CITROEN DIVISION APRES VENTE METHODES TECHNIQUES	INFO'RAPID	<i>Xantia</i> ①
RESPONSABLES DES ATELIERS CE - SUCC - FILIALES -	CONCERNE CITROEN XANTIA 1,8 i Motorisation LFZ (XU7JP/Z)	N° 1 Le 19 Avril 1993
Ce document est à classer dans : RECUEIL DE NOTES N° MAN 106060		1785

INFO'RAPID

Xantia 1

RAMPE DE GRAISSAGE D'ARBRE A CAMES
METALLIQUE ET AVEC TROUS

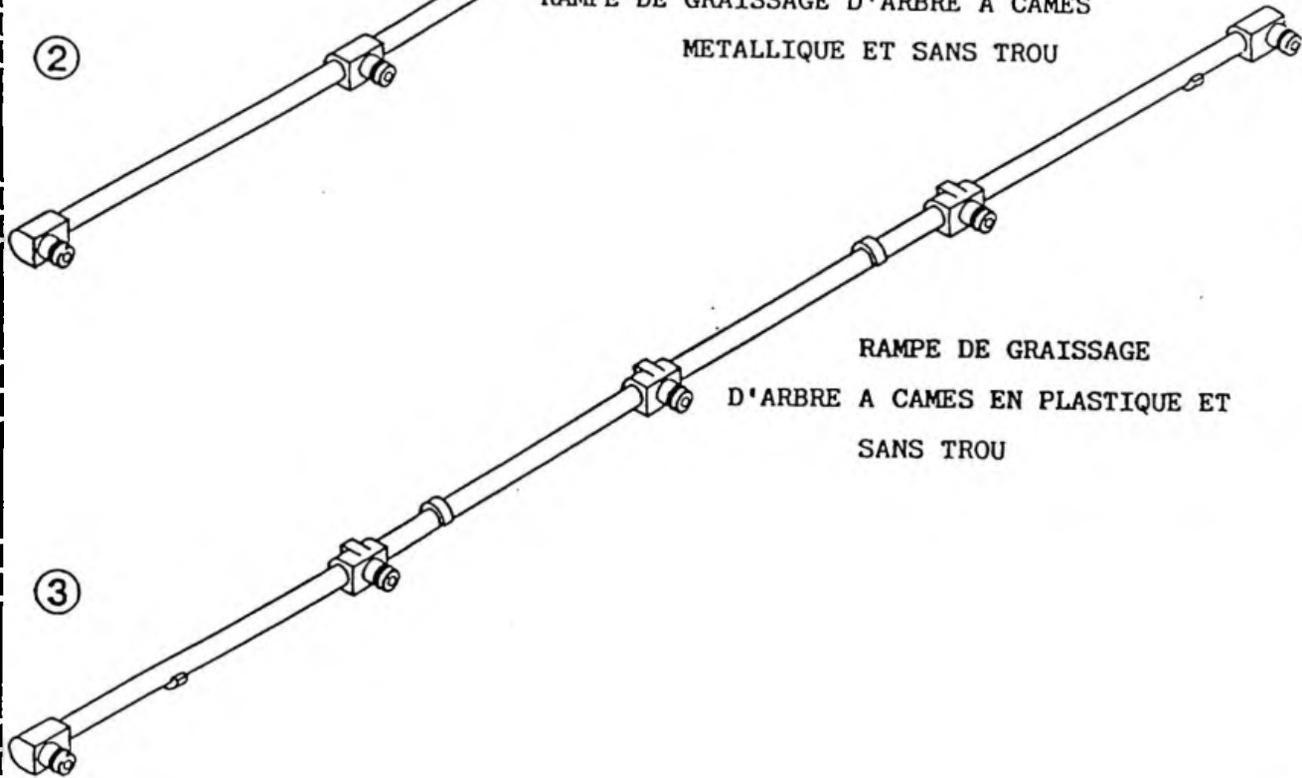
RAMPE DE GRAISSAGE D'ARBRE A CAMES
METALLIQUE ET SANS TROU

RAMPE DE GRAISSAGE
D'ARBRE A CAMES EN PLASTIQUE ET
SANS TROU

NOTA :

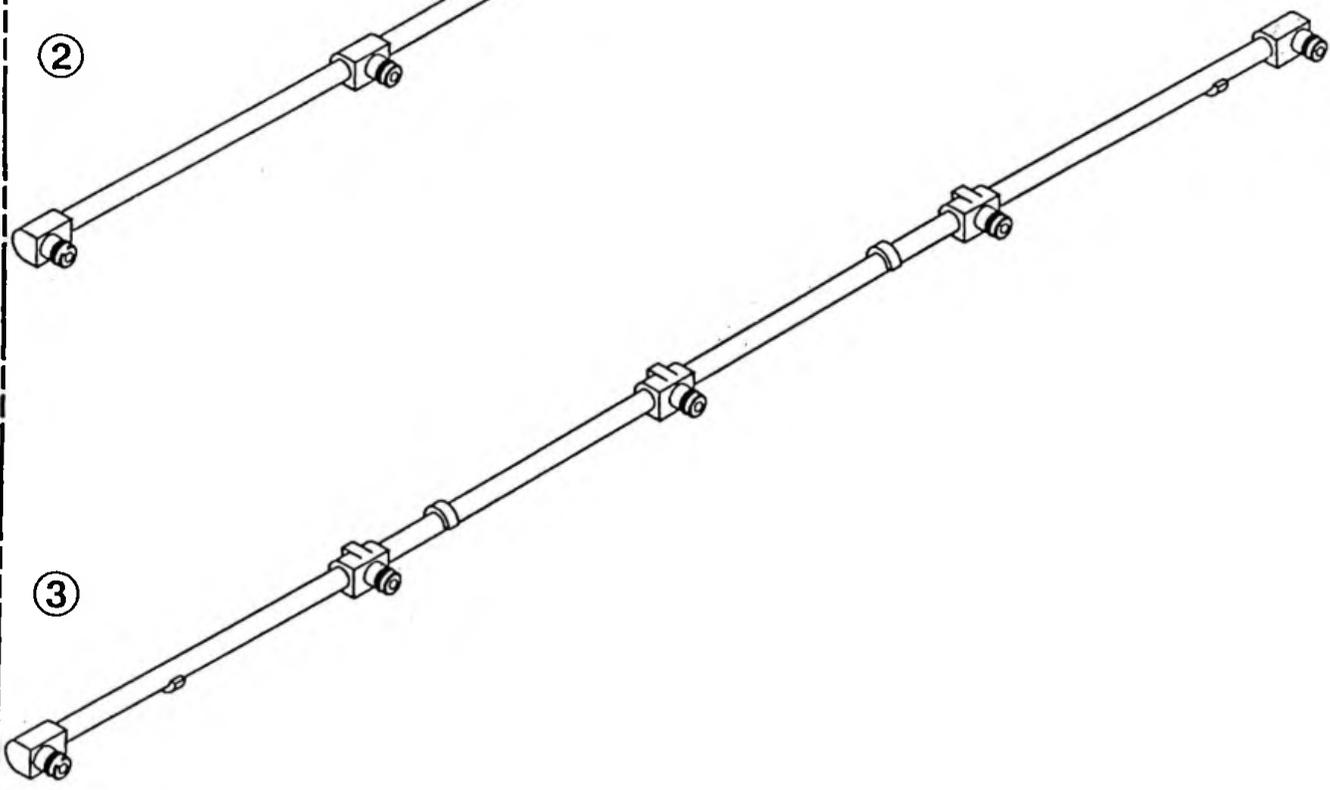
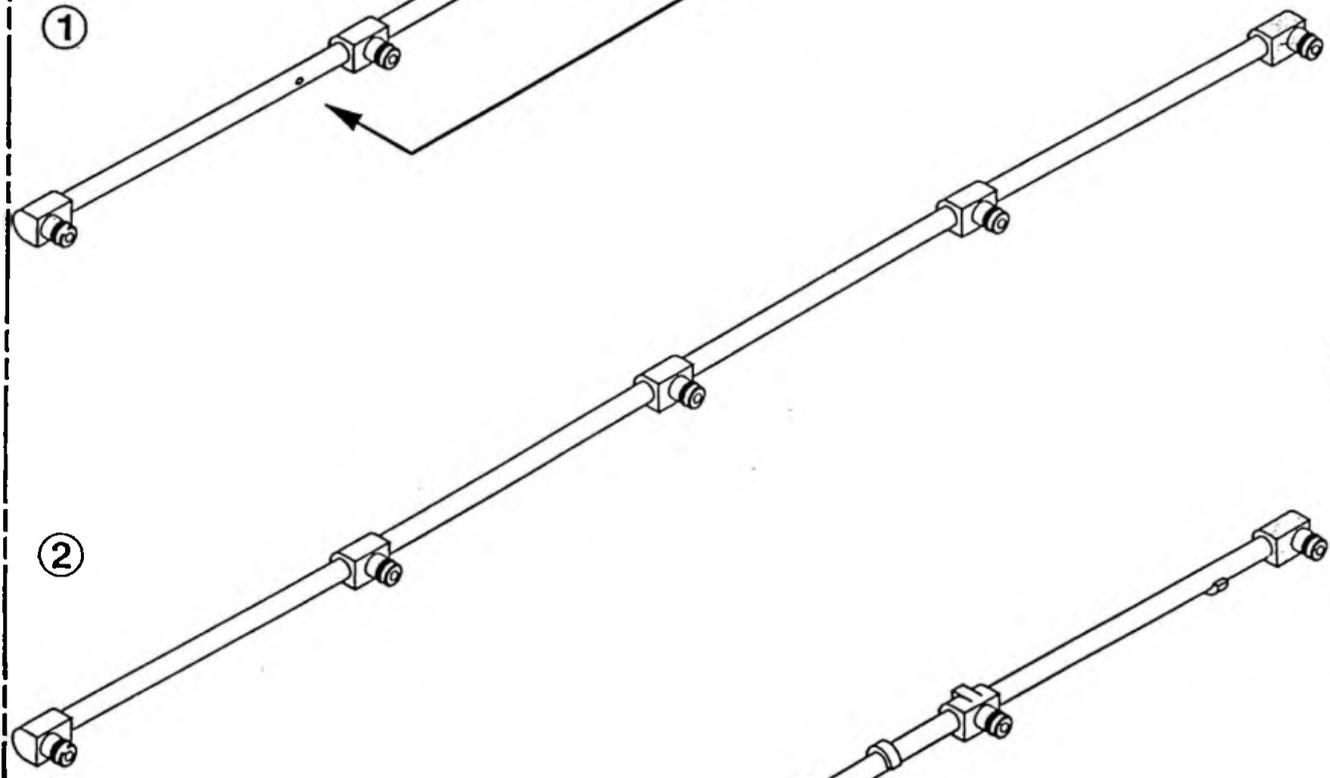
IL EXISTE PLUSIEURS MODELES DE RAMPES DE GRAISSAGE 1, 2, 3, AVEC OU SANS TROUS, QUI PEUVENT CHACUNE ETRE MONTEE AVEC L'ARBRE A CAMES REFERENCE 0801 K6. (voir schéma au verso).

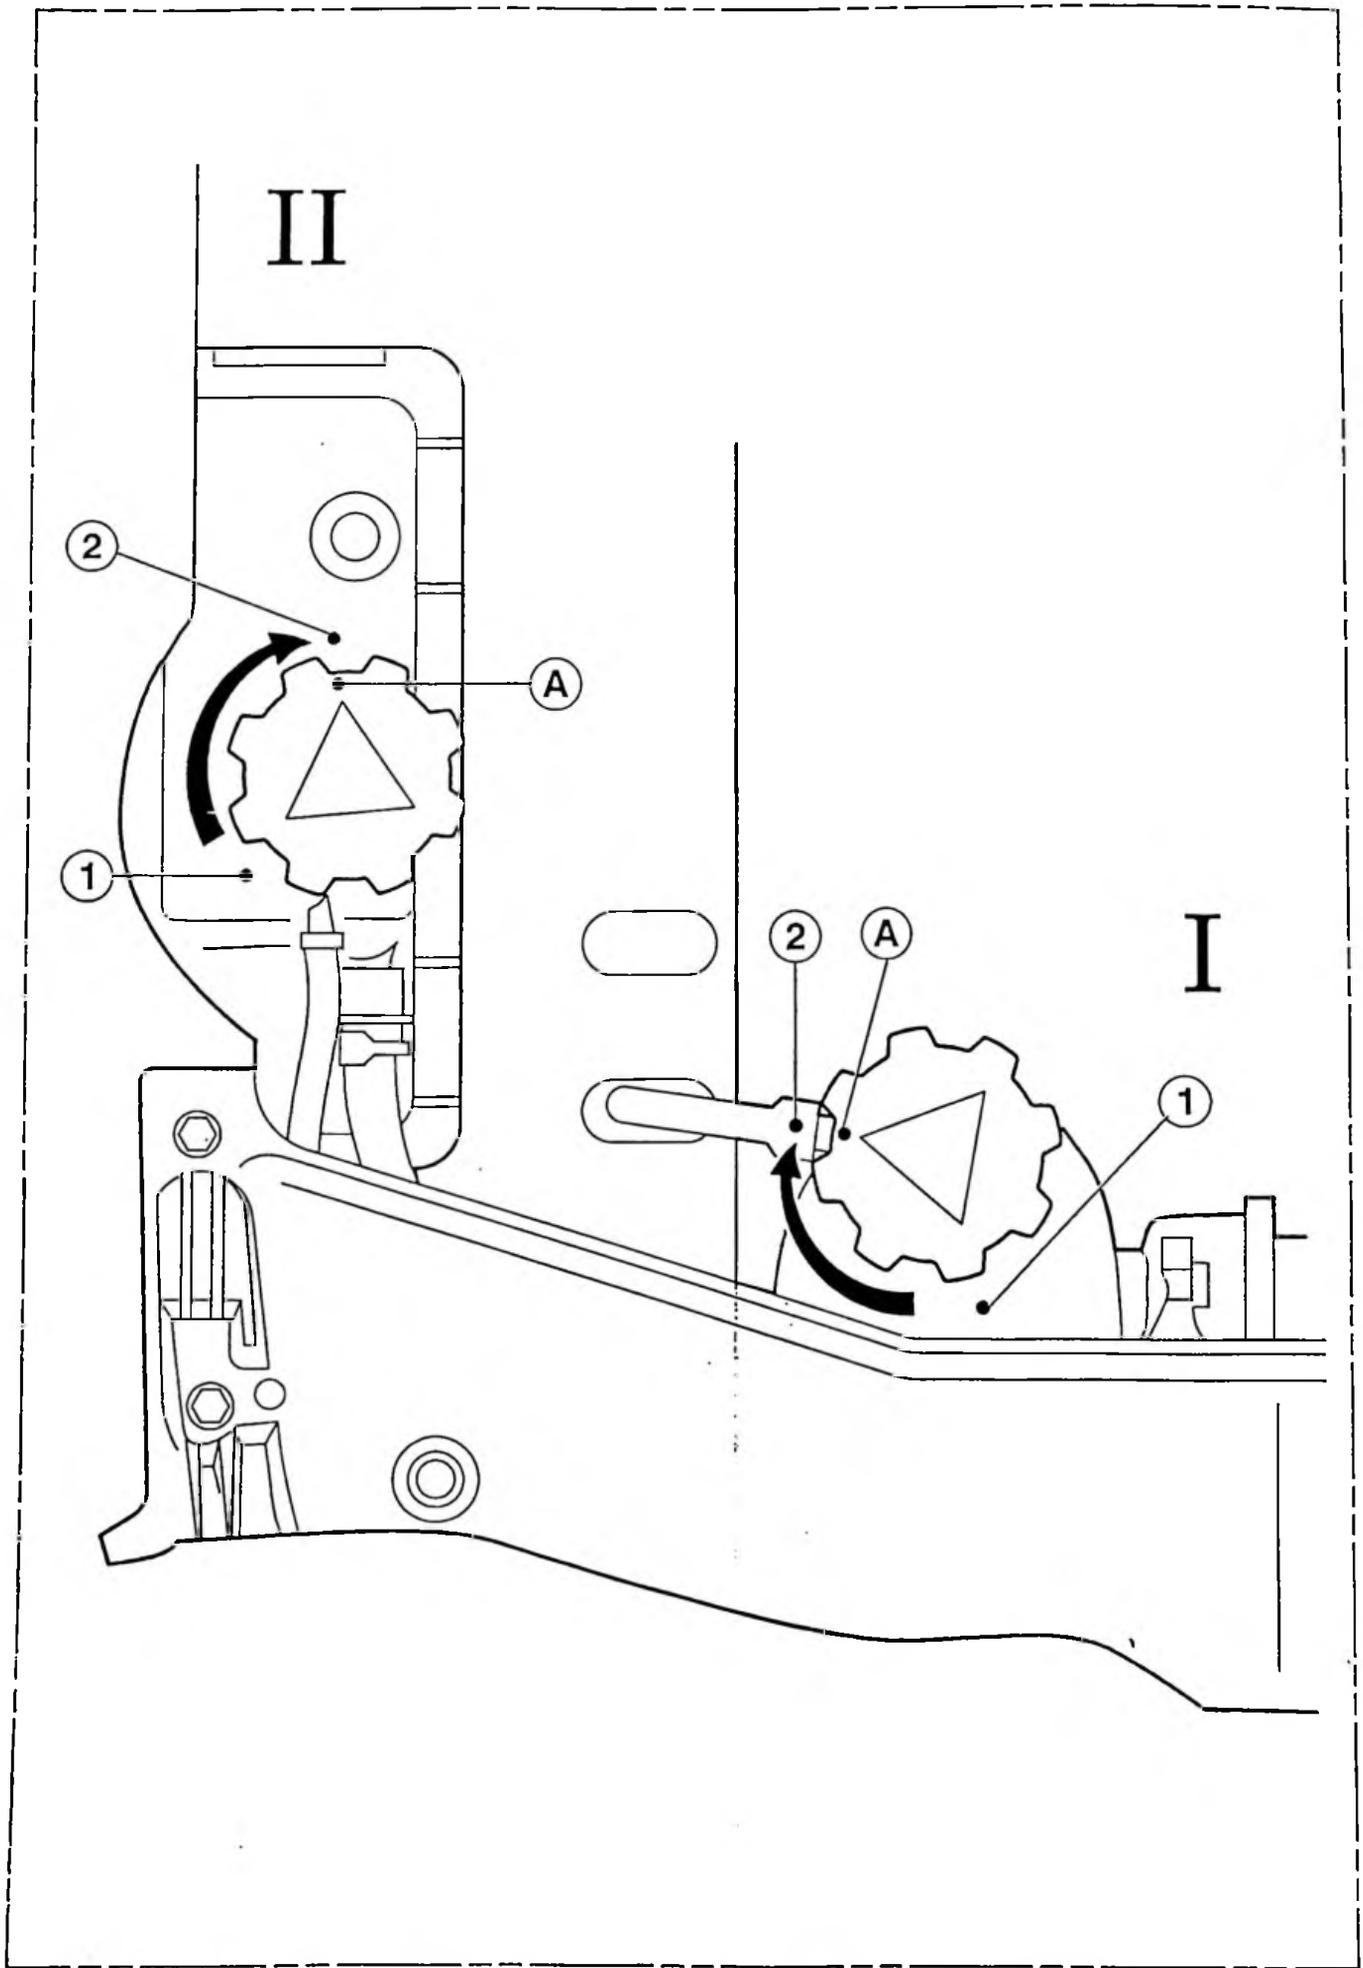
Réaliser des repères de peinture sur le bouchon et sur la nourrice d'eau, ou sur le bouchon et le radiateur, selon équipement afin d'éviter les cas de récidence

- ◇ I - Montage avec nourrice intégrée au radiateur.
- ◇ II - Montage avec nourrice séparée du radiateur.

Fig. : B1A001VP
Montage avec régulation de vitesse.

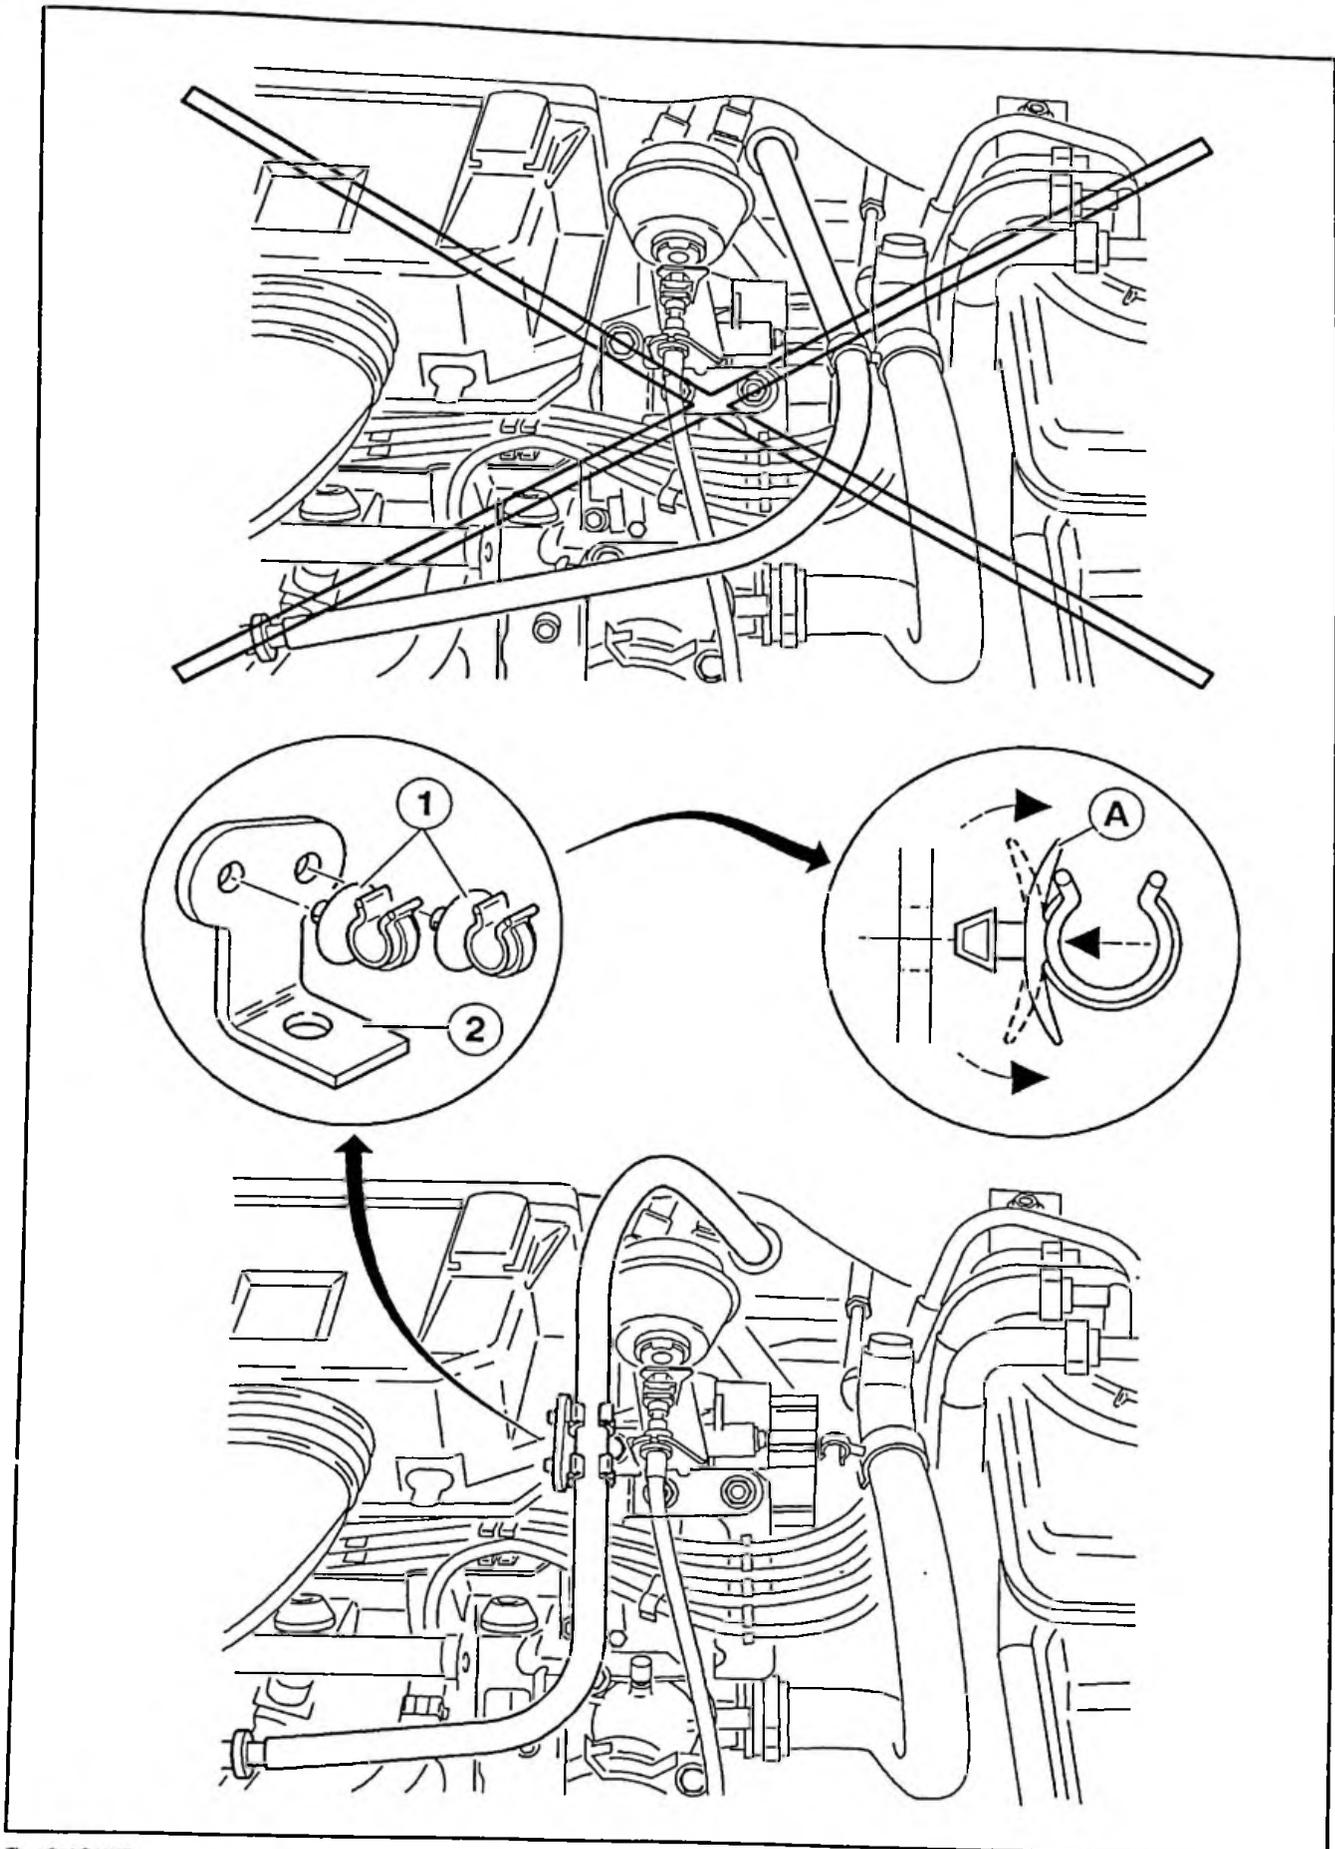
Modifier le parcours du câble d'accélérateur.

Montage sans régulation de vitesse.

Fig. : A2-Q002D

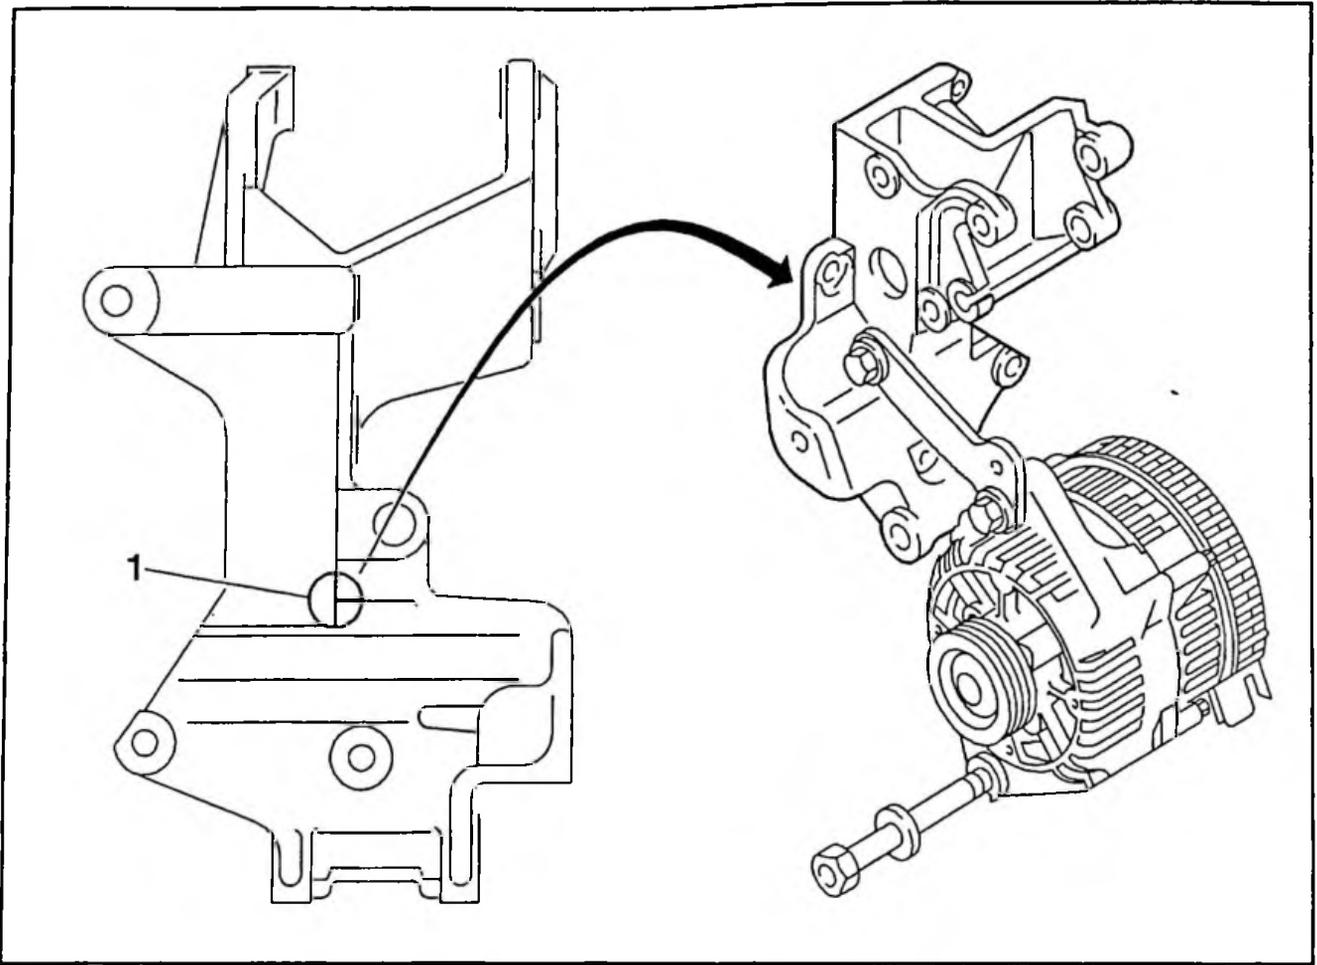
Remplacer les pièces défectueuses. Modifier le support alternateur, si celui d'origine est conservé.

1 - MODIFICATION DU SUPPORT D'ALTERNATEUR

Modifier le support d'alternateur en meulant la partie qui interfère avec le bloc moteur (repère 1).

Fig. : B1AQ03BD

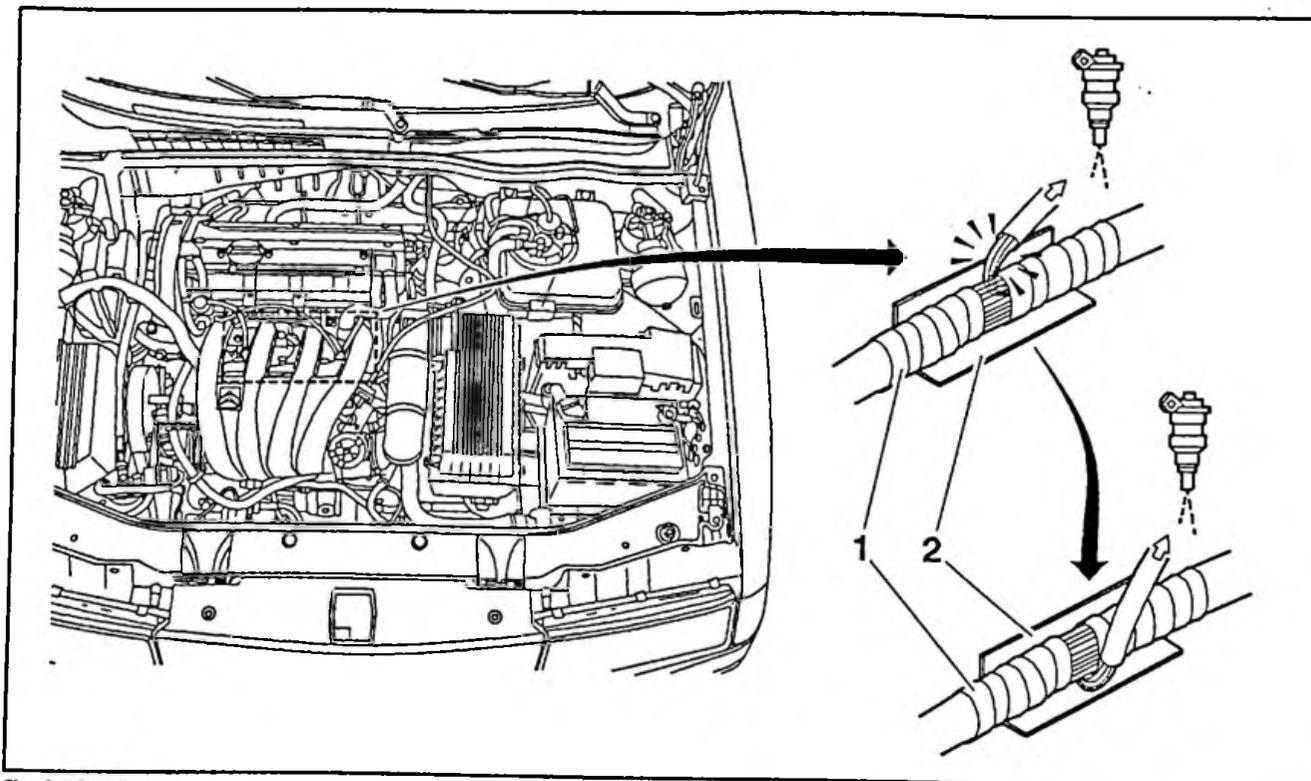
Réparer le faisceau d'injection (1) et l'orienter suivant le schéma ci-après de façon à éviter le contact avec l'arête du support (2).
